Mission régionale d'autorité environnementale  
**Grand Est**

**Avis sur le projet de centrale photovoltaïque  
au sol à Bar-sur-Aube (10)  
porté par la société ENERTRAG AUBE PV**

n°MRAe 2023APGE18

Nom du pétitionnaire	ENERTRAG AUBE PV
Commune	Bar-sur-Aube
Département	Aube (10)
Objet de la demande	Demande de permis de construire une centrale photovoltaïque au sol
Date de saisine de l'Autorité environnementale	27/01/2023

**Illustration 3 : Coupe d'une table photovoltaïque avec pieux**

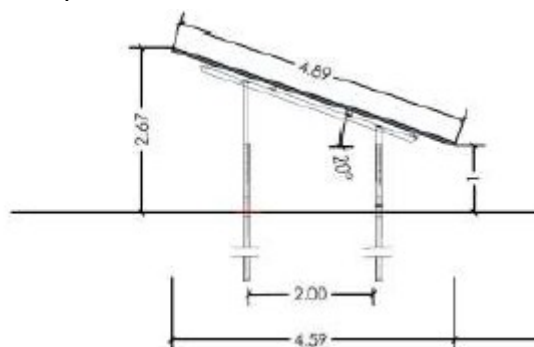
Selon l'Ae, il existe toutefois un risque potentiel de pollution par le contact des eaux avec les pieux de fondations (technique pressentie) ou autres éléments techniques des panneaux photovoltaïques. De plus dans le cas d'un incendie des installations, le risque de pollution des eaux souterraines est accru.

**L'Ae rappelle au pétitionnaire qu'il doit rechercher et comparer des solutions de substitution raisonnables pour les systèmes de fondation des panneaux pour préserver la qualité des eaux souterraines (comparaison d'une solution du type « pieux » à des solutions moins invasives pour la nappe d'eau comme la fixation des panneaux sur des longrines ou plots bétons posés au sol).**

***C'est pourquoi, afin de caractériser les enjeux relatifs aux eaux souterraines, l'Ae recommande de préciser le nombre de pieux et la profondeur maximale finale à laquelle ils seraient enfoncés et de compléter le dossier par les impacts sur les eaux souterraines liés à la technologie d'ancrage retenue (pieux ou autres suivant l'étude géologique projetée).***

*Illustration 4 : localisation des mesures envisagées par le pétitionnaire - source étude d'impact*

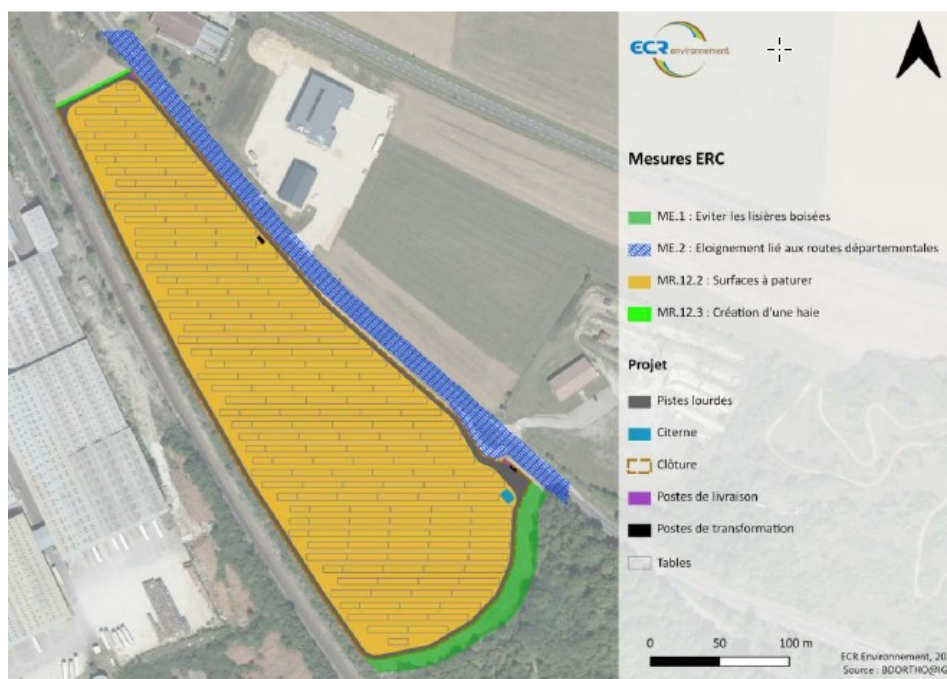
Selon l'Ae, cette zone tampon de 20 m doit être reportée de manière explicite (distance en mètres) sur le plan de masse figurant dans le dossier de demande de permis de construire.

***L'Ae recommande au pétitionnaire de reporter une zone tampon de 20 m en lisière de boisement, sur le plan de masse figurant dans le dossier de demande de permis de construire .***
